志賀原子力発電所2号炉 敷地周辺の地質・地質構造について

敷地周辺(海域)の断層の評価
(コメント回答)

2025年12月26日
北陸電力株式会社

III. コメント回答の概要 –[1]敷地周辺断層の評価の流れ(コメントNo.85)–

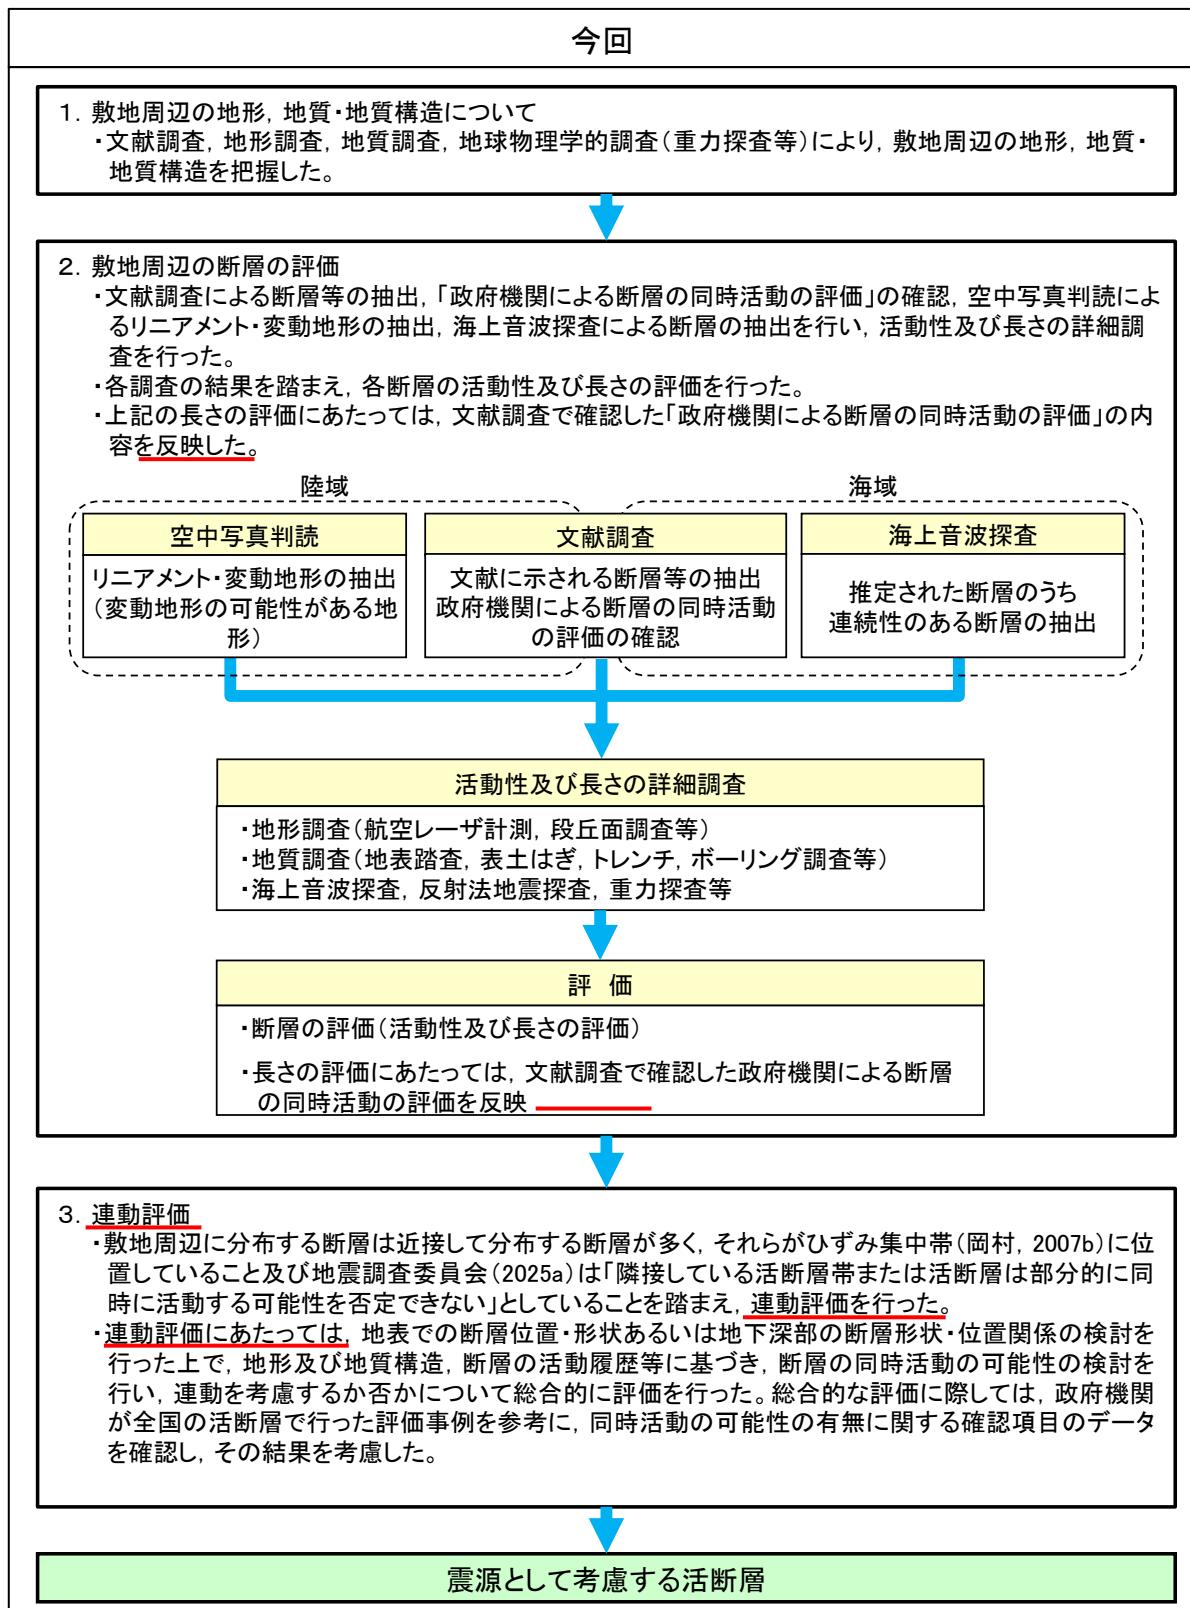
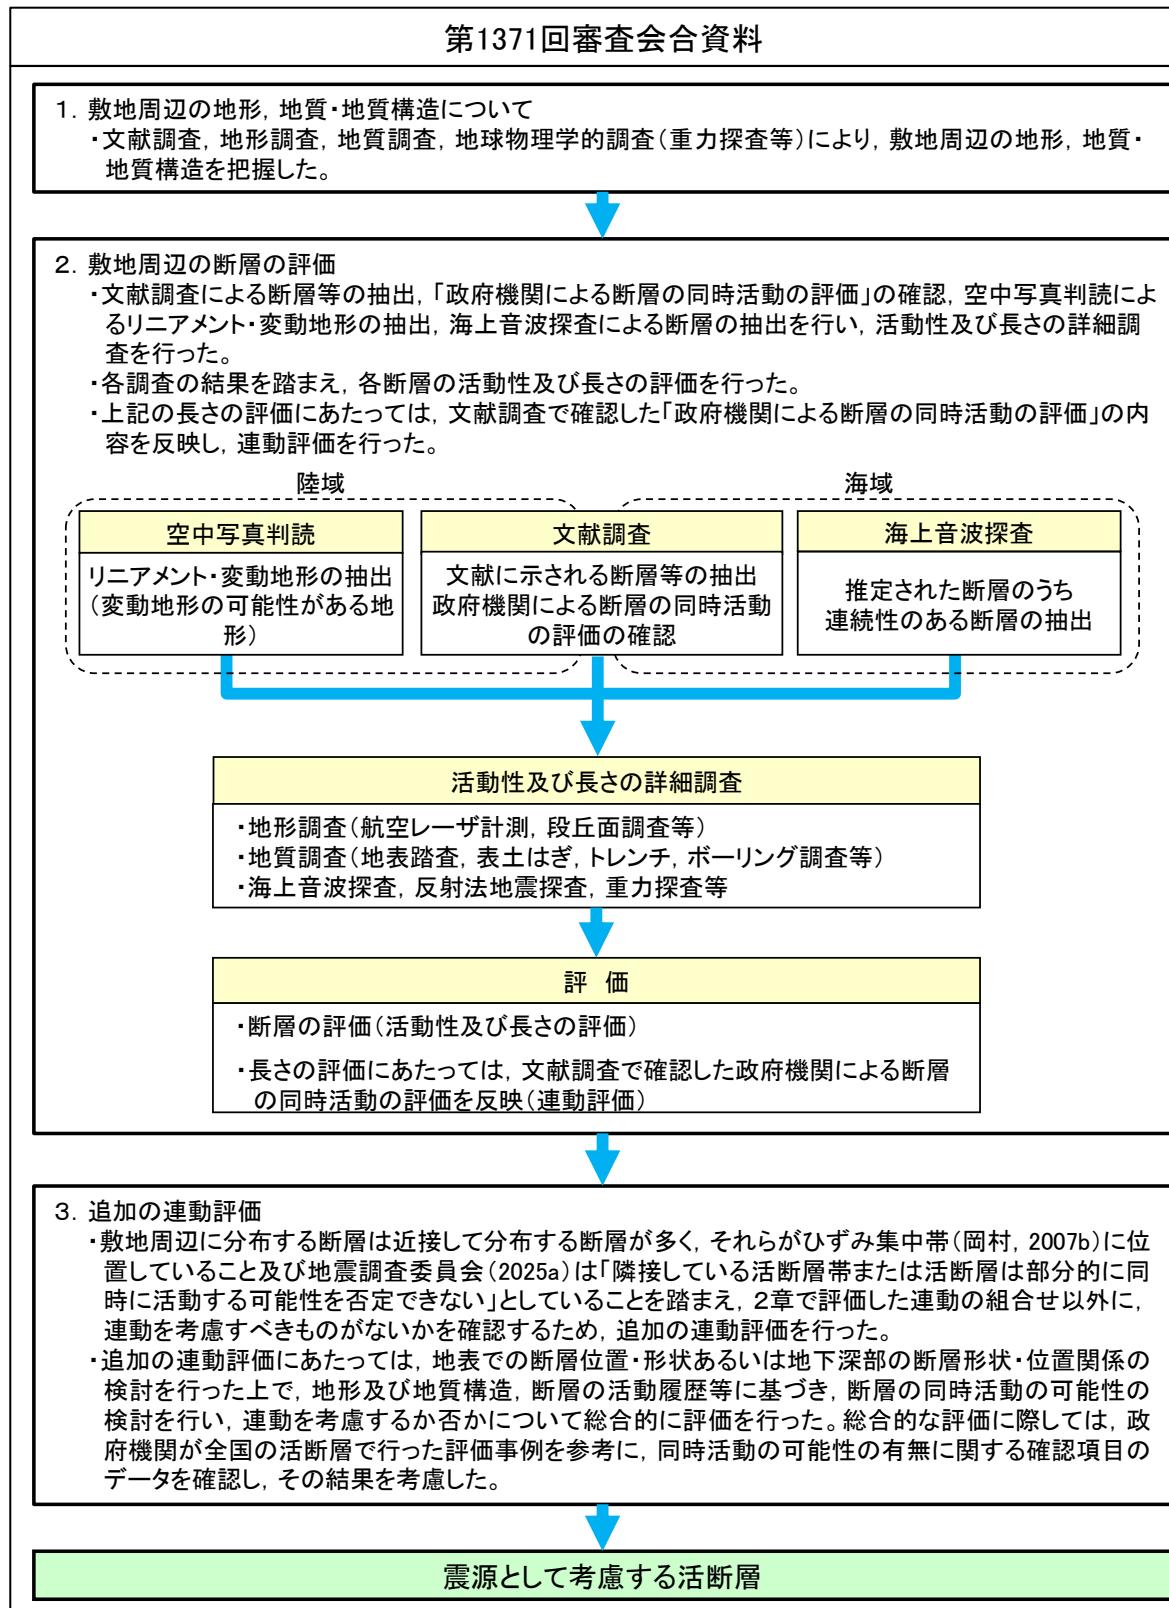
項目	第1371回審査会合でのコメント	⇒	当社による敷地周辺断層の評価の流れのうち「2. 敷地周辺の断層の評価」の「政府機関による同時活動の評価」の反映については、運動評価ではなく、断層の活動性及び長さの評価の一部とし、評価方法を適正化した。それに伴い、「3. 追加の運動評価」を「3. 運動評価」として表現を適正化した(赤下線部)。
[1]評価の流れ	・2. 敷地周辺の断層の評価における政府機関による断層の同時活動の評価の反映については、「運動評価」ではなく、各断層の「長さの評価」として扱うこと。それに伴い「3. 追加の運動評価」については、「運動評価」に表現を適正化すること。	⇒	当社による敷地周辺断層の評価の流れのうち「2. 敷地周辺の断層の評価」の「政府機関による同時活動の評価」の反映については、運動評価ではなく、断層の活動性及び長さの評価の一部とし、評価方法を適正化した。それに伴い、「3. 追加の運動評価」を「3. 運動評価」として表現を適正化した(赤下線部)。

III. コメント回答の概要 –[2]石川県西方沖の地震の震源断層(コメントNo.81)–

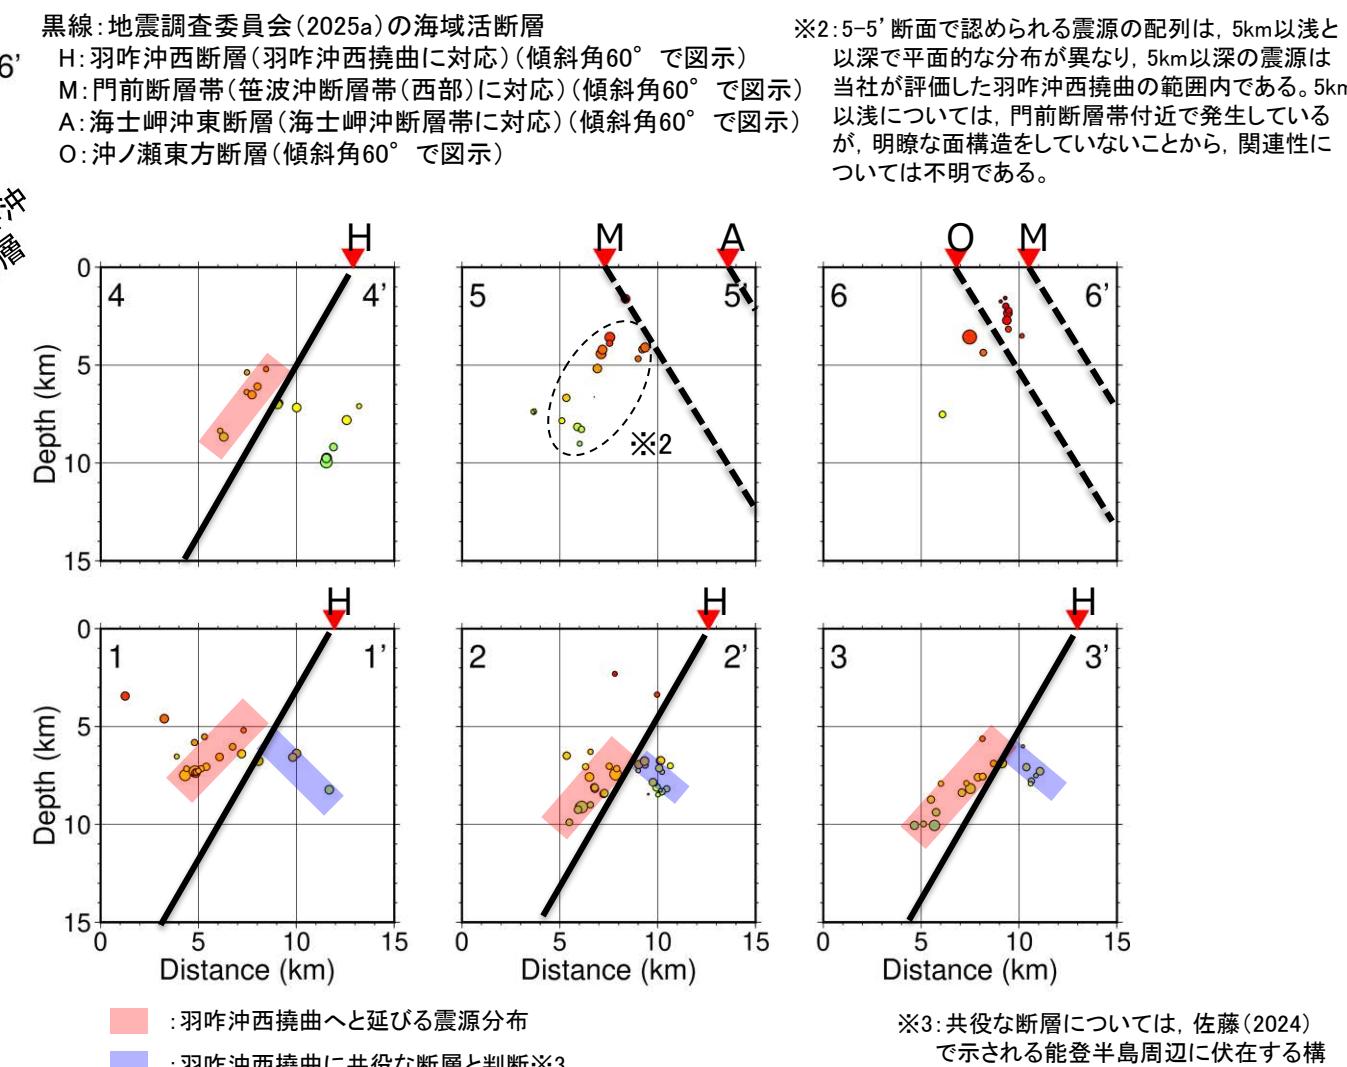
項目	第1328回審査会合でのコメント	今回評価		関連コメント	記載頁
		根拠とした知見	評価内容		
[2]石川県西方沖の地震の震源断層	<p>事業者は、2024年11月の石川県西方沖の地震の震源断層を羽咋沖西撓曲とみなして検討を行っているが、現時点では特定されていないことから、同地震に関して、地震調査委員会のみならず論文等も含む知見、データを収集し、それらも踏まえた上で、改めて説明すること。</p>	<p>当社と金沢大学が共同で実施した臨時地震観測の結果、以下の結果が得られた(平松ほか(2025))。</p> <ul style="list-style-type: none"> M6.6の震源域における震源分布は概ね西傾斜であり、羽咋沖西断層^{※1}へと延びる震源分布(下図 ■)を確認した。 石川県西方沖の地震(M6.6)は、羽咋沖西断層^{※1}の活動と考えられる。 佐藤ほか(2014)で取得した反射法地震探査から浅部は高角(約55°), 震源分布の傾斜は約45°であり、リストリック的な構造が示唆される。 	<p>左記の知見を踏まえ、石川県西方沖の地震(M6.6)の震源断層は羽咋沖西撓曲であると判断した。</p> <p>また、傾斜角については、臨時地震観測により、地下約5~10kmで約45°の可能性があるが、浅部は高角であることや地震調査委員会(2025a)等の文献が対応する断層を高角(60°)としていることから、地下約5km以浅は60°、地下約5km以深は45~60°と評価した。</p>	コメントNo.81	P.26~29

- 令和6年能登半島地震に関する知見のうち、コメント回答を行う[2]石川県西方沖の地震の震源断層に関する知見として4件(地震調査委員会(2025a), 平松・澤田(2025), 吉田(2025)及び当社と金沢大学が共同で行った臨時地震観測の結果(平松ほか(2025)))を確認した(P.10黄色部)。
- 地震調査委員会(2025a), 平松・澤田(2025)及び吉田(2025)は、定常観測点による観測記録から、石川県西方沖の地震の震源断層が羽咋沖西断層^{※1}である可能性を示している。
- 平松ほか(2025)については、定常観測点による観測記録に加え臨時地震観測を実施しており、より高精度な震源情報が得られていることから、石川県西方沖の地震の震源断層の評価については、この知見を基に評価を行った。
- その結果、平松ほか(2025)によれば、石川県西方沖の地震は羽咋沖西断層^{※1}の活動と考えられることから、石川県西方沖の地震の震源断層は羽咋沖西撓曲であると判断した。

②笙波沖断層帯(全長)と羽咋沖西撓曲

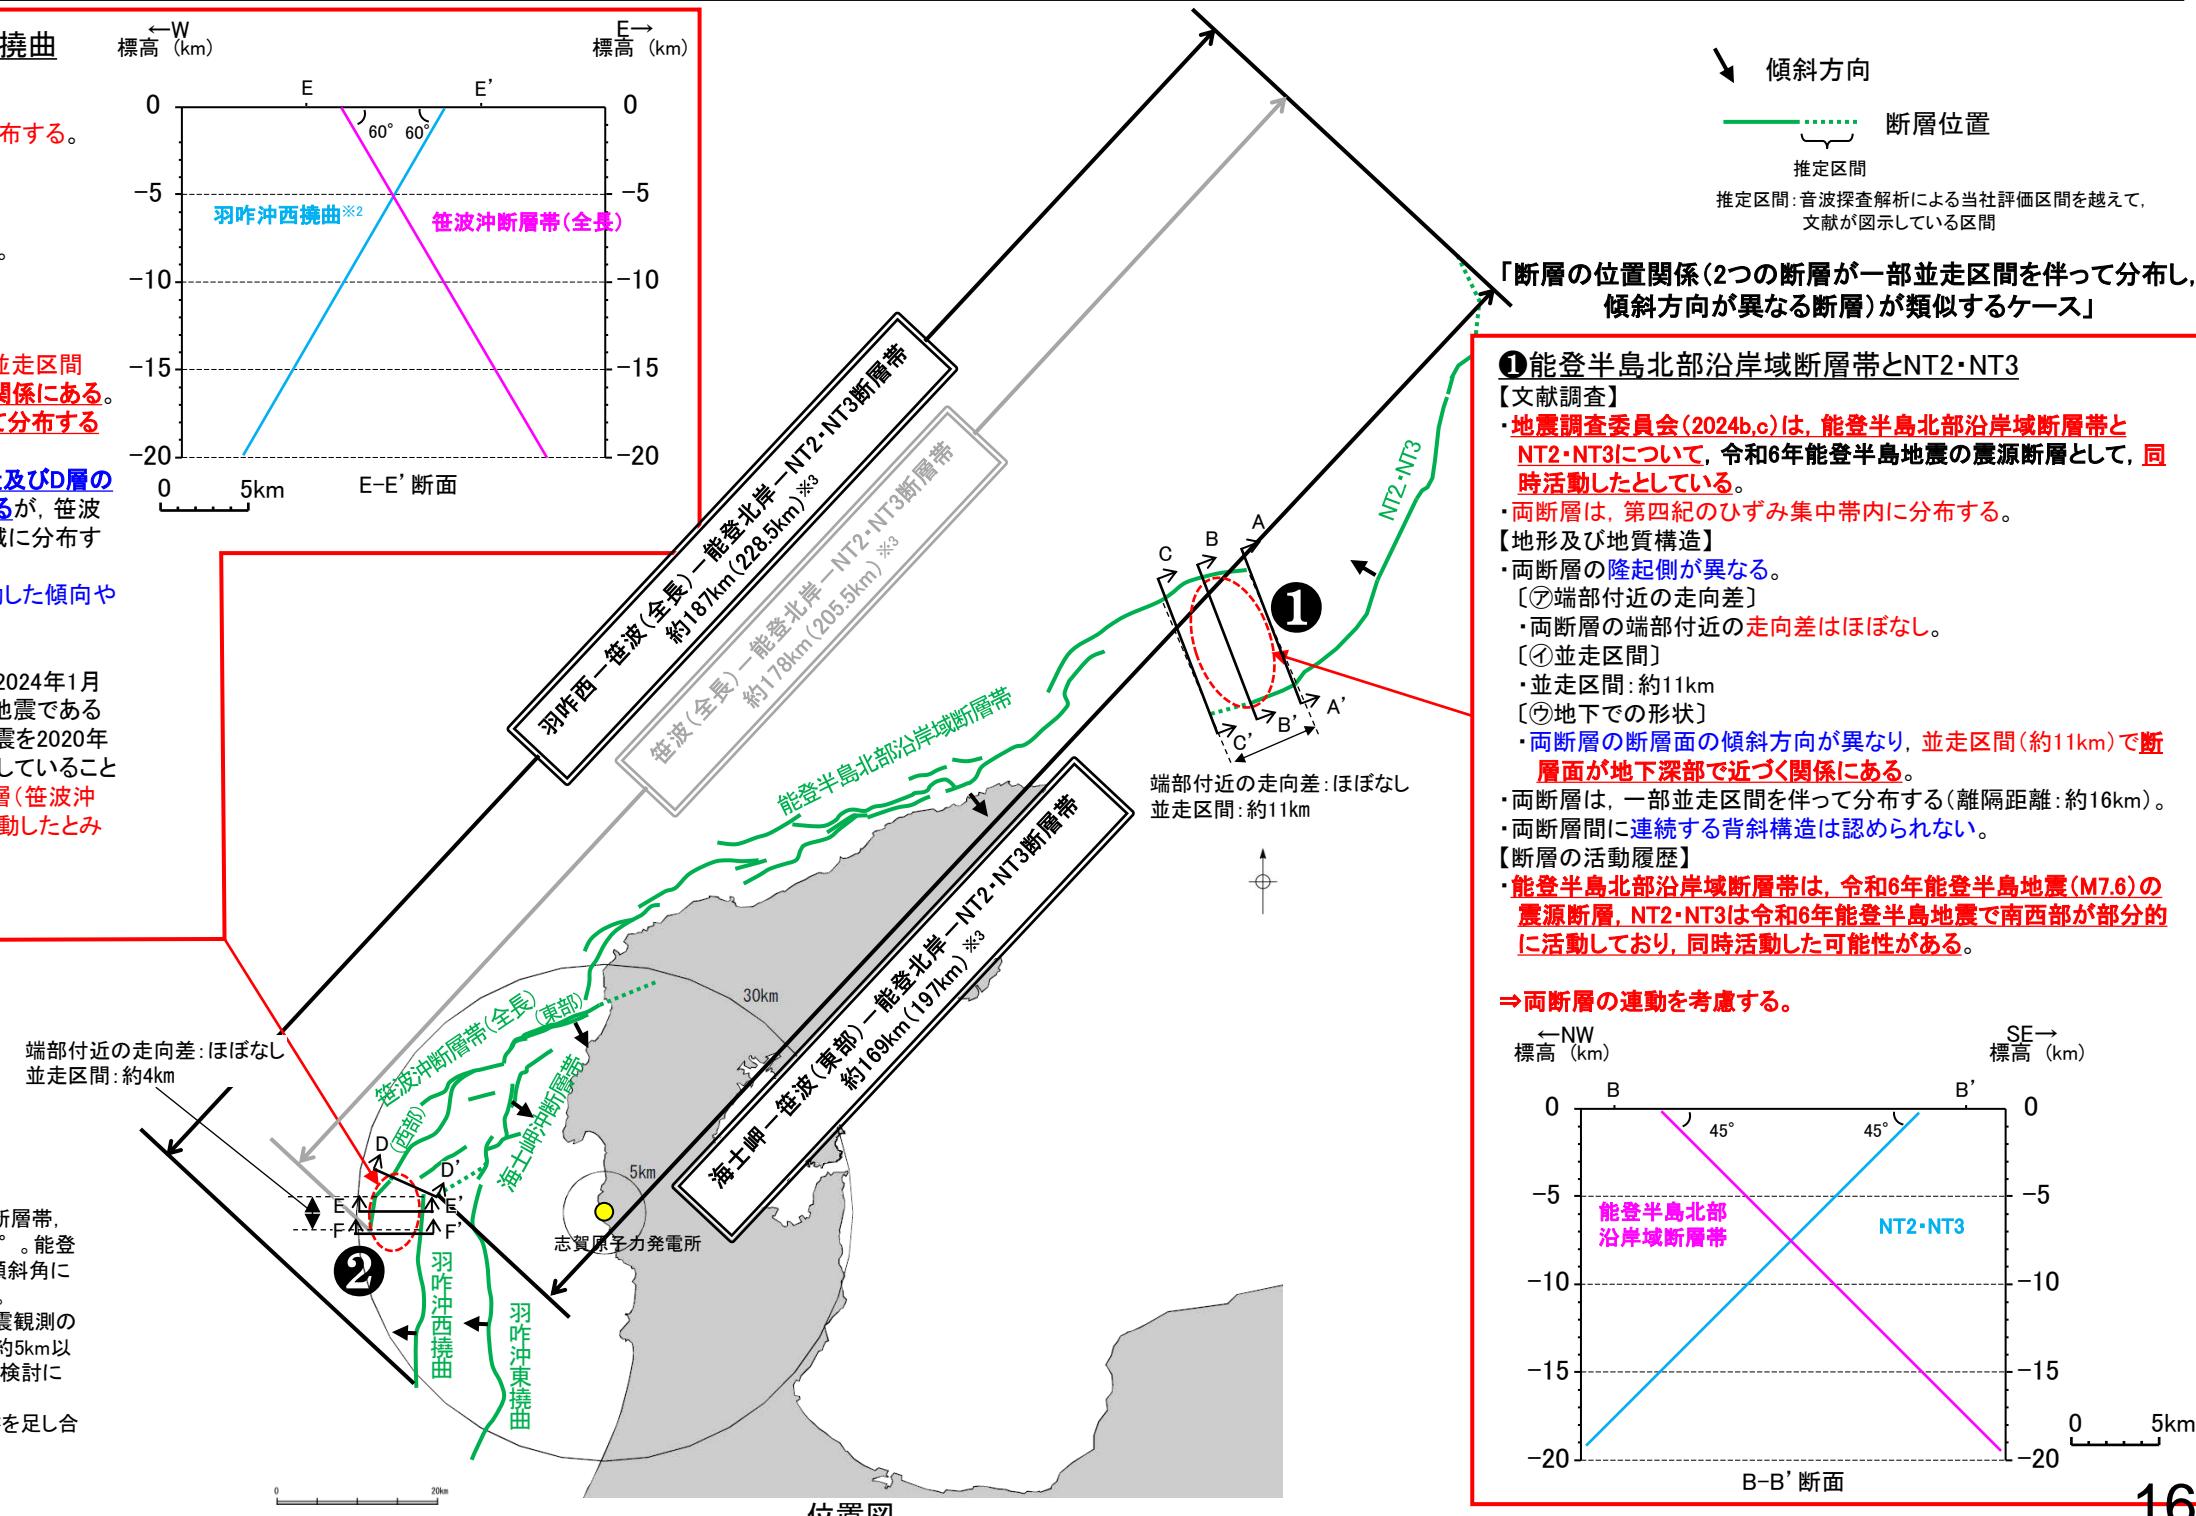
項目	第1328回審査会合でのコメント	今回評価	関連コメント	記載頁
[3]石川県西方沖の地震の震源断層との連動	→ ・2024年11月の石川県西方沖の地震が2024年1月のM7.6の地震と空間的・時間的に不連続とまでは言えず、また同地震がM7.6の地震に誘発されたとする知見も示されており、将来的に同時活動する可能性は排除できないと考えられることから、2024年11月の石川県西方沖の地震の震源断層とその周辺に分布する既知の断層との連動の検討については、改めて説明すること。	<p>【[3-1]連動評価(概要)】</p> <ul style="list-style-type: none"> ・2つの断層が一部並走し、地下で近づく関係にある断層については、同時活動を考慮した事例もあれば、考慮していない事例もあることから、断層の分布関係をより詳細に検討するため、同時活動の可能性の有無に関する確認項目(P.42)を基に、⑦端部付近の走向、①断層の並走区間及び⑨地下での形状の観点から確認した。 ・確認の結果、地震調査委員会の事例において、2つの断層が一部並走し、地下で近づく関係にある断層で、⑦端部付近の走向差が小さい場合については、①断層の並走距離が大きく、⑨断层面が地下深部で近づく関係にある断層の同時活動を考慮していることを確認した。 <p>【[3-2]能登半島北部沿岸域断層帯とNT2・NT3との連動評価(①)】</p> <ul style="list-style-type: none"> ・「①能登半島北部沿岸域断層帯とNT2・NT3」については、第1328回審査会合にて、令和6年能登半島地震(M7.6)で同時活動したこと等から、連動を考慮することを説明したが、下記のコメント回答を行うケース(②, ③-1)と分布関係が類似していることから、上記の⑦～⑨の観点で確認を行った。 ・その結果、両断層は、⑦端部付近の走向差はほぼなく、①並走区間は約11kmで、⑨断层面が地下深部で近づく関係にあることを確認した(次頁、B-B'断面)。 <p>【[3-3]笹波沖断層帯(全長)と羽咋沖西撓曲との連動評価(②)】</p> <ul style="list-style-type: none"> ・「②笹波沖断層帯(全長)と羽咋沖西撓曲」は、大局的には断层面の傾斜方向が異なり、断层面は地下深部で離れていく関係にあるが、並走区間で部分的に近づく関係にあることから、地表トレース位置による詳細な検討を行った。 ・両断層は、⑦端部付近の走向差はほぼなく、①並走区間は約4kmで、⑨断层面の傾斜方向が異なり、両断層の断层面が地下深部で近づく関係にある(次頁、E-E'断面)。 ・詳細検討の結果、大局的な検討結果よりも、端部付近の走向差は小さくなり、より地下深部で断层面が近づく関係にあり、「A)2つの断層が一部並走し、同時活動を考慮している例(P.47, 左図)」と類似していることから、「笹波沖断層帯(全長)と羽咋沖西撓曲」の分布関係については、同時活動する可能性を示唆するデータであると判断した。 ・また、石川県西方沖の地震(M6.6)については、令和6年能登半島地震(M7.6)により誘発されて発生した地震であると考えられるが、地震調査委員会が両地震を2020年12月からの一連の活動の中で発生したとしていることから、安全側に判断し、両地震の震源断層が同時活動したとみなすこととした。 ・以上の検討結果等から、「②笹波沖断層帯(全長)と羽咋沖西撓曲」との連動を考慮すると評価した。 ・両断層の連動を考慮した結果、「羽咋西-笹波(全長)-能登北岸-NT2・NT3断層帯」として、約187km(228.5km)※区間を評価した(次頁)。 <p>【[3-4]海士岬沖断層帯と羽咋沖東撓曲との連動評価(③-1)】</p> <ul style="list-style-type: none"> ・「③-1海士岬沖断層帯と羽咋沖東撓曲」は、大局的には断层面の傾斜方向が異なり、断层面は地下深部で離れていく関係にあるが、並走区間で部分的に近づく関係にあることから、地表トレース位置による詳細な検討を行った。 ・海士岬沖断層帯の南部については、その特徴である海士岬沖小隆起帯西縁の基部に認められる区間(主たる構造区間)とそれを越えて西方に延びる文献が図示している区間(推定区間)がある(P.121, 123)。よって、「③-1海士岬沖断層帯と羽咋沖東撓曲」の検討にあたっては、海士岬沖断層帯の主たる構造区間と羽咋沖東撓曲の位置関係を重視するが、海士岬沖断層帯の推定区間と羽咋沖東撓曲との位置関係も確認した。 ・「海士岬沖断層帯(主たる構造区間)と羽咋沖東撓曲」については、⑦端部付近の走向差はほぼなく、①並走区間ではなく、⑨両断層の断层面の傾斜方向が異なり、断层面が地下で離れていく関係にある(次々頁、G-G'断面)。なお、「海士岬沖断層帯(推定区間)と羽咋沖東撓曲」については、⑦端部付近の走向差が大きく(約45°), ①並走区間は約4.5kmで、⑨両断層の断层面の傾斜方向が異なり、概ね地下浅部で近づき、地下深部で断层面が離れていく関係にある。 ・「海士岬沖断層帯(主たる構造区間)と羽咋沖東撓曲」については、地下で離れていく関係の断層(ハの字の形態)の同時活動を考慮していない事例の「①2つの断層がほぼ一線にならぶ例(P.46, 左図)」と類似し、「海士岬沖断層帯(推定区間)と羽咋沖東撓曲」については、「B)2つの断層が一部並走し、同時活動を考慮していない例(P.47, 右図)」と類似していることから、「海士岬沖断層帯と羽咋沖東撓曲」の分布関係については、同時活動する可能性を示唆するデータではないと判断した。 ・令和6年能登半島地震(M7.6)、石川県西方沖の地震(M6.6)で、両断層は活動していない。 ・以上の検討結果等から、「③-1海士岬沖断層帯と羽咋沖東撓曲」の連動を考慮しないと評価した。 <p>【[3-5]海士岬沖断層帯と羽咋沖西撓曲との連動評価(③-2)】</p> <ul style="list-style-type: none"> ・「③-2海士岬沖断層帯と羽咋沖西撓曲」は、⑦端部付近の走向差が大きく(走向差:約55°), ①並走区間ではなく、⑨両断層の断层面の傾斜方向が異なり、断层面が地下で離れていく関係にある(次々頁、J-J'断面)。 ・両断層は、地下で離れていく関係の断層(ハの字の形態)の同時活動を考慮していない事例の「①2つの断層がほぼ一線にならぶ例(P.46, 左図)」と類似しており、同時活動する可能性を示唆するデータではないと判断した。 ・海士岬沖断層帯は、臨時地震観測を行った知見から令和6年能登半島地震では震源断層として活動していないと判断した。また、羽咋沖西撓曲は、この地震では活動していない。さらに、羽咋沖西撓曲は、石川県西方沖の地震の震源断層(M6.6)であるが、海士岬沖断層帯は、この地震では活動していない。このことから、海士岬沖断層帯と羽咋沖西撓曲は令和6年能登半島地震(M7.6)、石川県西方沖の地震(M6.6)で同時活動していない。 ・以上の検討結果等から、「③-2海士岬沖断層帯と羽咋沖西撓曲」の連動を考慮しないと評価した。 	P.31～50 P.51～68 P.69～103 P.104～146 P.147～177	コメントNo.82

- ・両断層の隆起側が異なる。
 - [⑦端部付近の走向差]
 - ・両断層の端部付近の走向差はほぼなし。
- ・[①並走区間]
 - ・並走区間: 約4km
- ・[⑦地下での形状]
 - ・両断層の断層面の傾斜方向が異なり、並走区間(約4km)で**断層面が地下深部で近づく関係にある**。
- ・両断層は、一部並走区間を伴って近接して分布する(離隔距離: 約4km)。
- ・両断層の境界付近を境に南北で地質構造及びD層の分布状況及び重力異常分布が大きく異なるが、笙波沖断層帯(西部)の南西端付近は南部海域に分布する。
- ・両断層間に後期更新世以降に一連で活動した傾向や連続する背斜構造は認められない。

- ・石川県西方沖の地震(M6.6)については、2024年1月のM7.6の地震により誘発されて発生した地震であると考えられるが、地震調査委員会が両地震を2020年12月からの一連の活動の中で発生したとしていることから、安全側に判断し、両地震の震源断層(笙波沖断層帯(全長)、羽咋沖西撓曲)が同時活動したとみなすこととした。

⇒両断層の運動を考慮する。
